## Aanvraag stedenbouwkundig attest

### STEDENBOUWKUNDIG ATTEST d.d. 8 maart 2023

Dossiernummer: S2022/20

St. Hubertuslaan ZN  
2490 Balen  
(afd. 1) sectie E 962 F en (afd. 1) sectie E 964 V

Plandatum: 18/11/2022

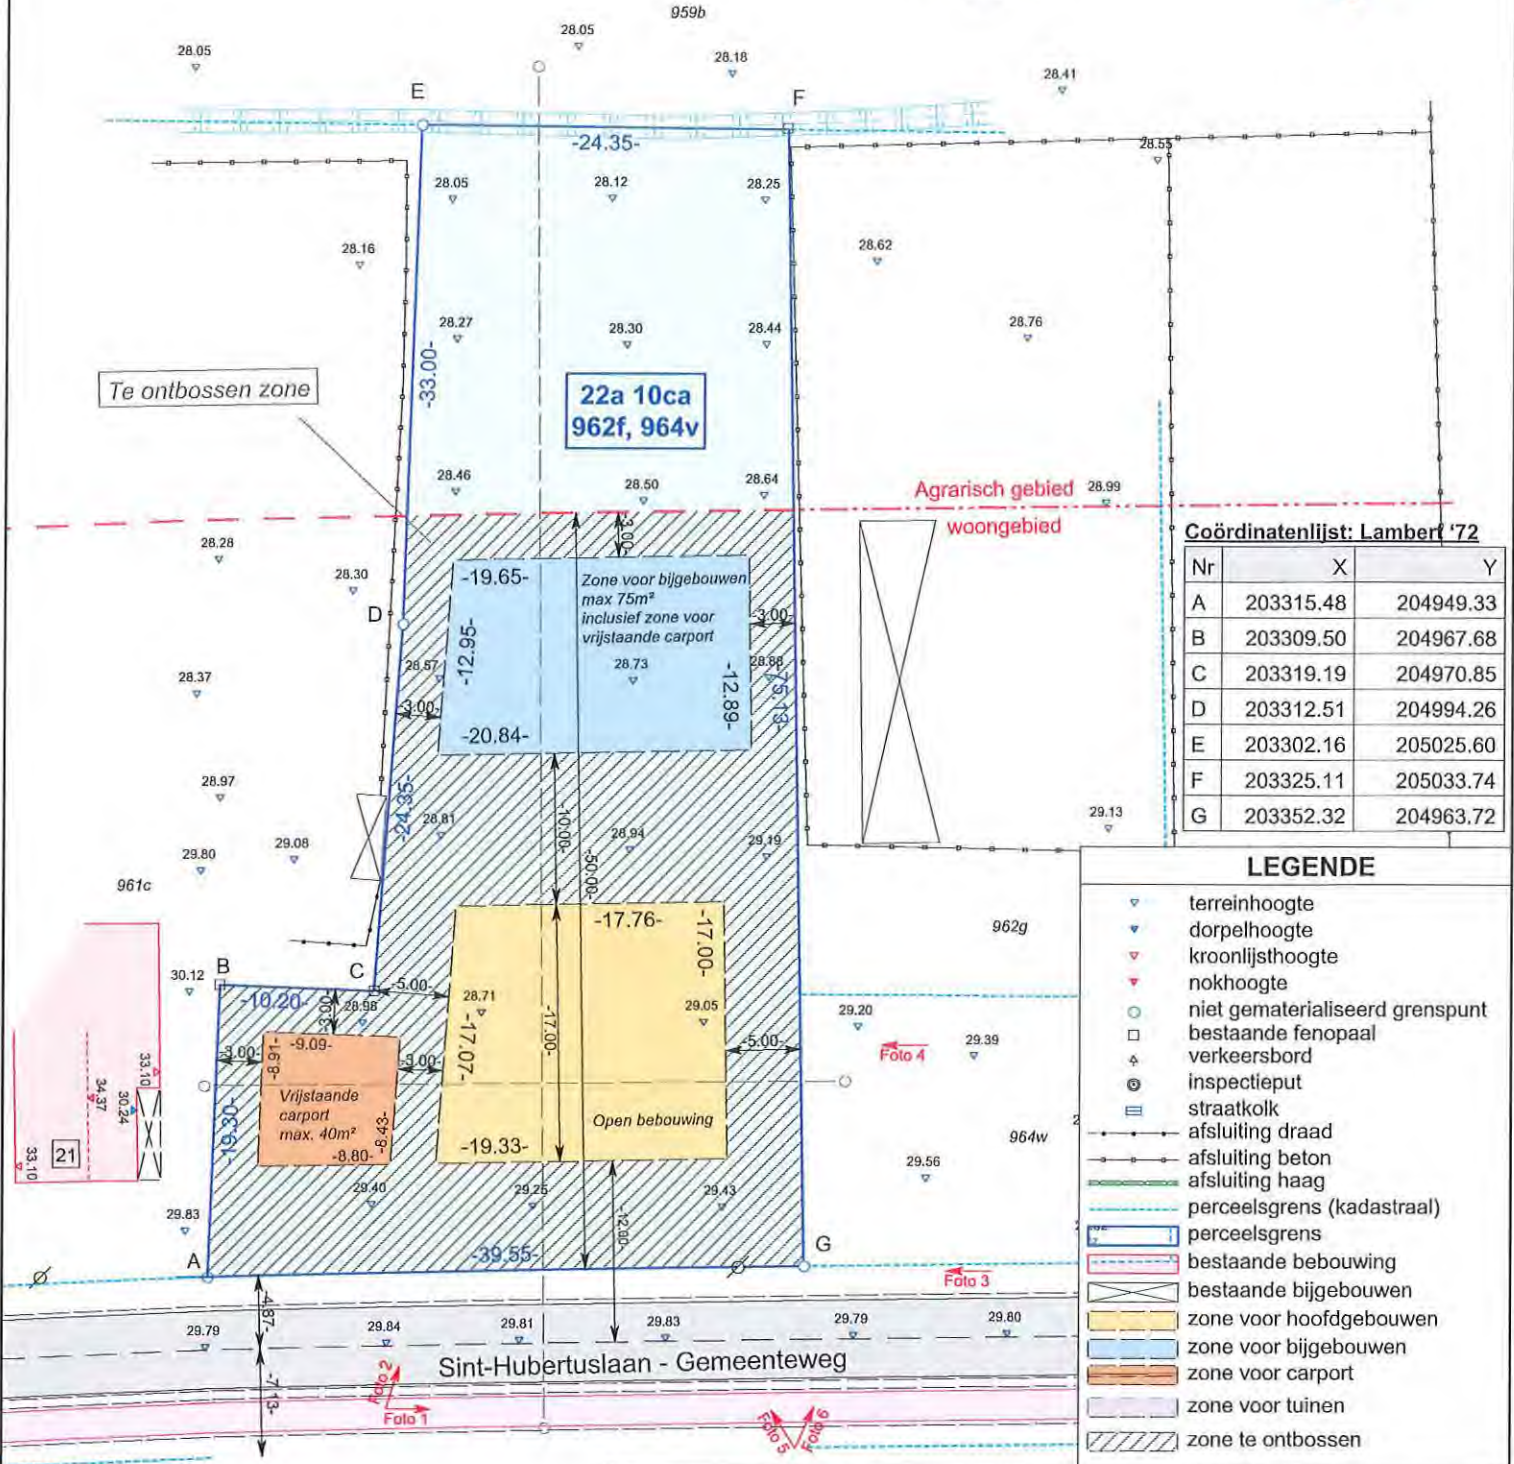
De aanvrager geeft zulks correct weer op het opmetingsplan d.d. 18/11/2022, en bakende een aparte zone af voor de vrijstaande carport (max. 40 m<sup>2</sup> en op min. 3,00 meter van de perceelsgrenzen en de bouwzone voor het hoofdgebouw). De zone heeft een breedte van 8,80 meter (vooraan) en van 9,09 meter (achteraan). De diepte van de zone bedraagt 8,91 meter (links) resp. 8,43 meter (rechts).

De voorgestelde bouwzone heeft een diepte van 17,00 meter, en de maximale bouwbreedte van  $\frac{2}{3}^{\text{de}}$  van de perceelsbreedte (19,70 meter) wordt niet overschreden. De bouwzone heeft immers een breedte 19,33 meter ter hoogte van de voorgevelbouwlijn en 17,76 meter ter hoogte van de achtergevelbouwlijn.

Op 10,00 meter achter de hoofdbouwstrook wordt een strook voor bijgebouwen voorzien, dewelke een minimale afstand van 3,00 meter bewaart t.o.v. de zijdelingse perceelsgrenzen, evenals t.o.v. de achterliggende gewestplangrens (grens met bestemming landschappelijk waardevol agrarisch gebied). Dienvolgens heeft de strook voor bijgebouwen een maximale diepte van 12,95meter (links) en 12,89 meter (rechts). De breedte van de zone bedraagt 20,84 meter (vooraan) resp. 19,65 meter (achteraan).

Gelet op de voorziene zone voor carport, wordt in de zone voor bijgebouwen in de achtertuin geen garage toegelaten. Zulks vermijdt een overmatige verharding van het perceel in functie van de realisatie van een oprit over een exuberante diepte.

- Er dient gebouwd te worden binnen het aangeduide bouwblok op het opmetingsplan d.d. 18/11/2022. Volgende stedenbouwkundige voorschriften zijn van toepassing:

- o De voorgestelde bouwzone heeft een diepte van 17,00 meter, en de maximale bouwbreedte (2/3<sup>de</sup> van de perceelsbreedte) wordt met een maximale bouwbreedte van 19,33 meter niet overschreden;

- o Voorgevelbouwlijn op 12,00 meter uit de as van de voorliggende weg;
  - o Het hoofdvolume bestaat uit maximum twee bouwlagen onder een plat dak of zadeldak. De maximale dakrandhoogte van het hoofdgebouw is 7,00 meter in geval van plat dak. De kroonlijsthoogte bedraagt maximaal 6,00 meter en de nokhoogte maximaal 11,00 meter in geval van hellend dak;

- o Een eventueel terras dient binnen de bouwzone voor het hoofdgebouw te worden gerealiseerd.
  - o In de strook voor bijgebouwen (achtertuin) zijn bergplaatsen en hokken toegelaten, waarvan de gezamenlijke oppervlakte max. 75m<sup>2</sup> bedraagt, op te richten na of gelijktijdig met het hoofdgebouw. Deze constructies worden ingeplant op minstens 3,00 meter van de perceelsgrens.

- o In de zijtuin (naast de woning links) kan er een vrijstaande carport voorzien worden overeenkomstig art. 2.1, 11° van het Vrijstellingsbesluit:
    - Max. 40 m<sup>2</sup>

- De oppervlakte van een eventuele, vrijstaande carport in de zone voor bijgebouwen links van de woning, wordt meegeteld in de berekening van de maximale oppervlakte van 75 m<sup>2</sup> aan vrijstaande bijgebouwen;

- o Gelet op de voorziene zone voor carport, wordt in de zone voor bijgebouwen in de achtertuin geen garage toegelaten.
  - o Eventuele reliëfwijzigingen worden beperkt tot de bouwzones. Het natuurlijk aflopend maaiveld dient voor het overige integraal behouden te blijven en het
